监 理 通 知 单

工程名称: 福达(上海)食品有限公司 915KWp 屋顶分布式光伏发电项目

编号: ZHSUP-SHFD-SN03

事由: 关于混凝土屋面支架安装等相关事项

支架安装角度

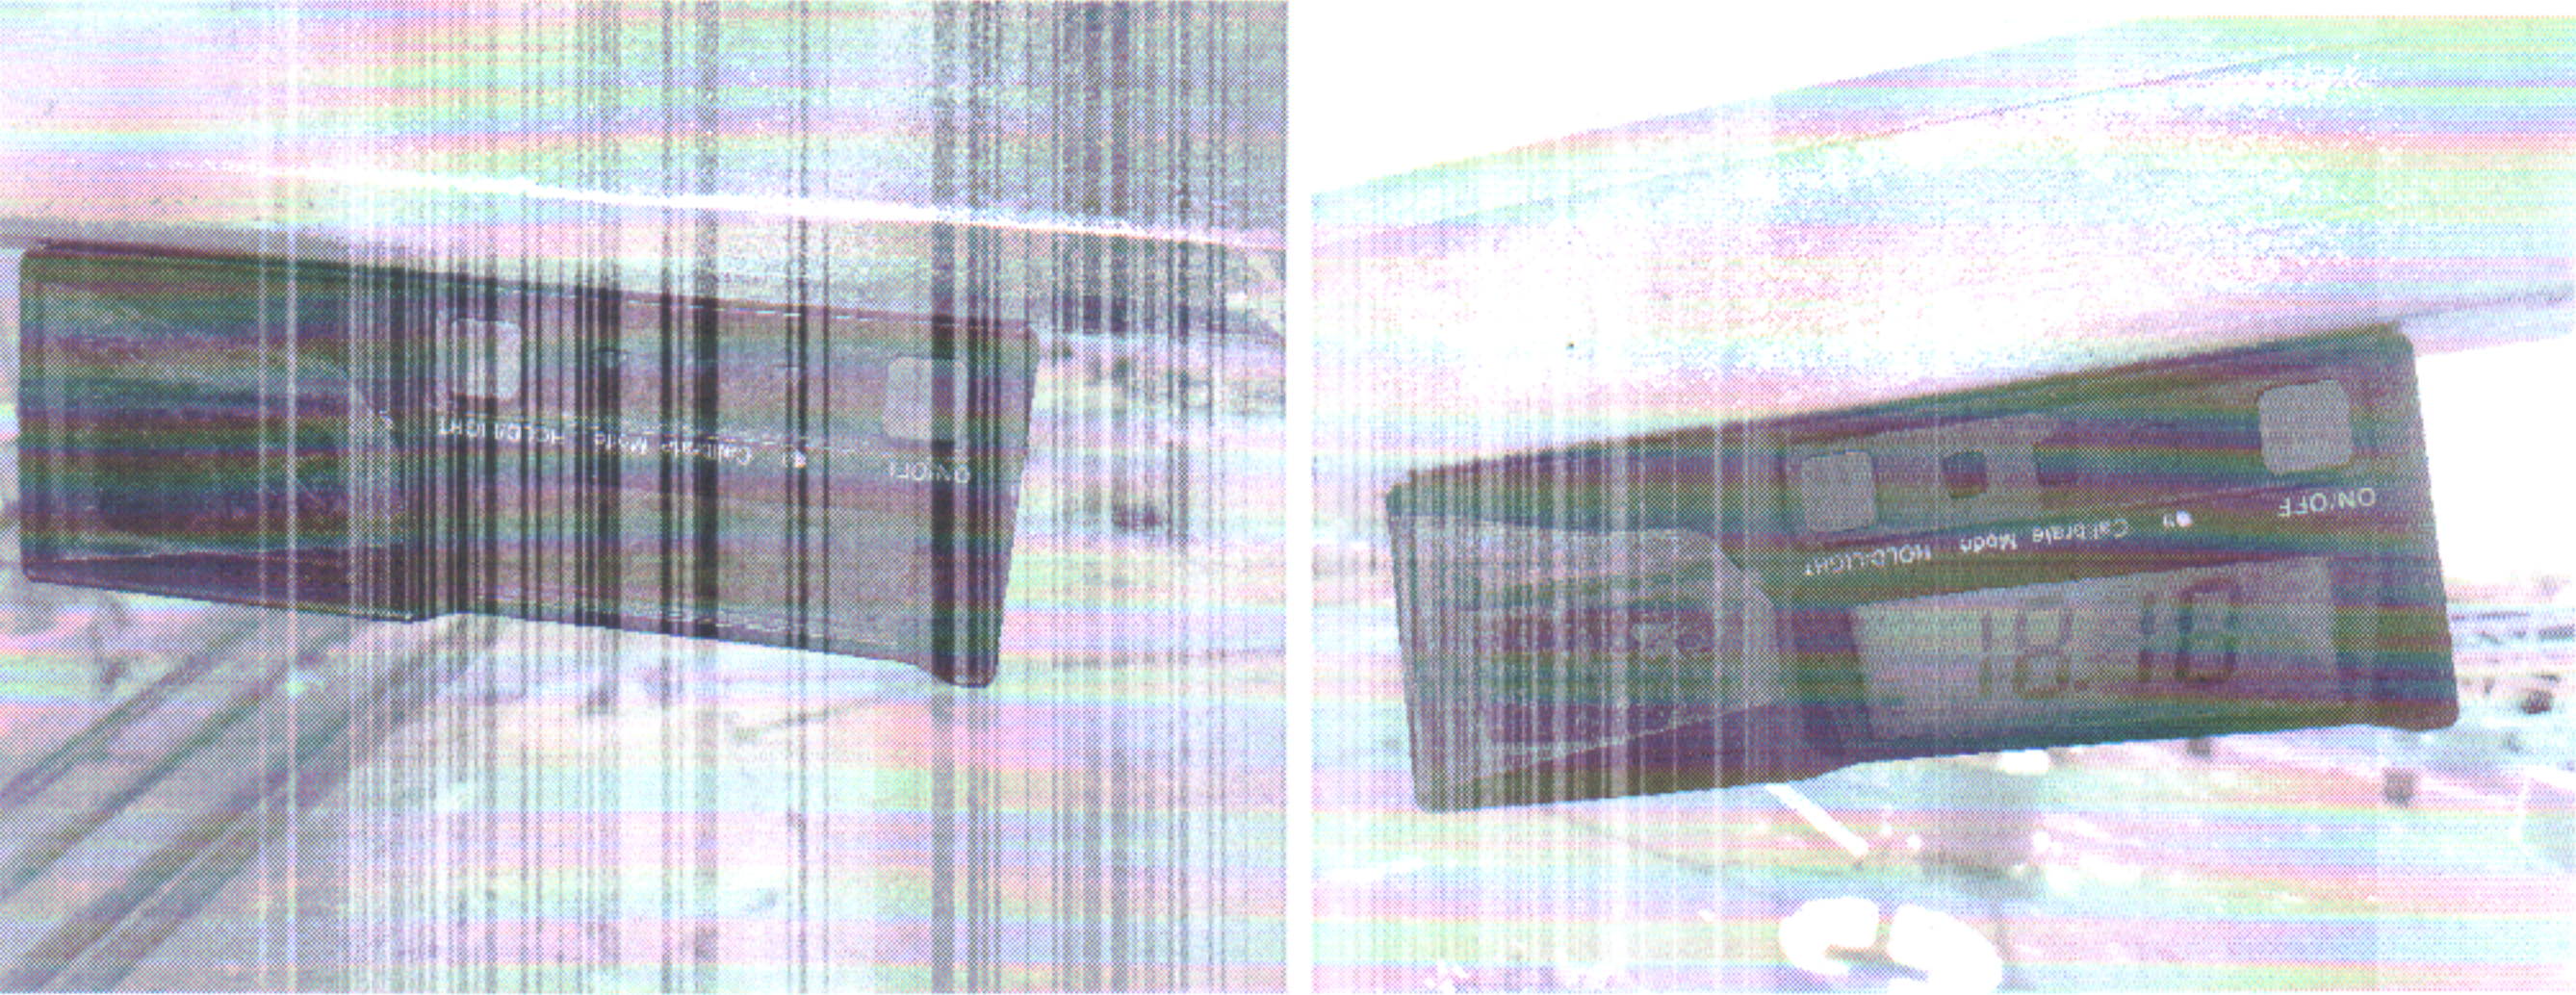
- 1、包装车间屋面支架安装角度误差较大,介于 12.5° ~ 18.1° 之间,不符合设计要求的 15° (误差 $\pm 1^{\circ}$);
- 2、包装车间混凝土屋顶西北角存在遮挡组件现象。

针对上述问题,我监理项目部要求你单位严格按图施工并立即做出整改,如需变更设计图纸,需按程序进行变更。
